## **Dodatek č.1 ke SMLouvě o Dílo**

Smluvní strany se dohodly na tomto Dodatku č. 1 ke Smlouvě o dílo na akci „Most ev. č. 1709-3 Tažovice“ ze dne 3. 4. 2025 takto:

## REKAPITULACE STAVBY - ZMĚNOVÉ LISTY

## Protokol o zkoušce statická zatěžovací zkouška dle ČSN 72 1006, příloha A — 300

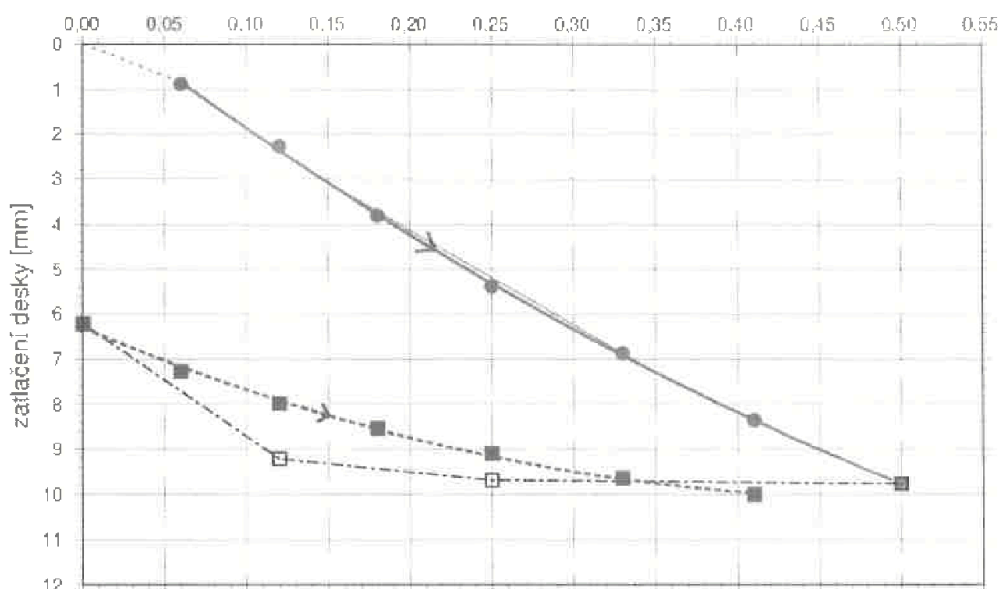
| <p><b>ZL 1E</b></p> <p>- Po odfrézování stávající komunikace byla zjištěna nevyhovující únosnost stávající konstrukce komunikace. Na základě posouzení geotechnikem byla navržena recyklace za studena s přidáním pojiva v celém rozsahu opravy komunikace navazující na objekt opravovaného mostu. Bude provedena recyklace v hloubce 0.3 m a v rozsahu 650 m<sup>2</sup>.</p> <p>-Výměna podloží nebude realizována, bude nahrazena recyklací za studena.</p> | <p>201 Most ev.č. 1709-3 - sanace</p> | <p>47 059,70</p> | <p>444 847,65</p> | <p>392 236,35</p> |
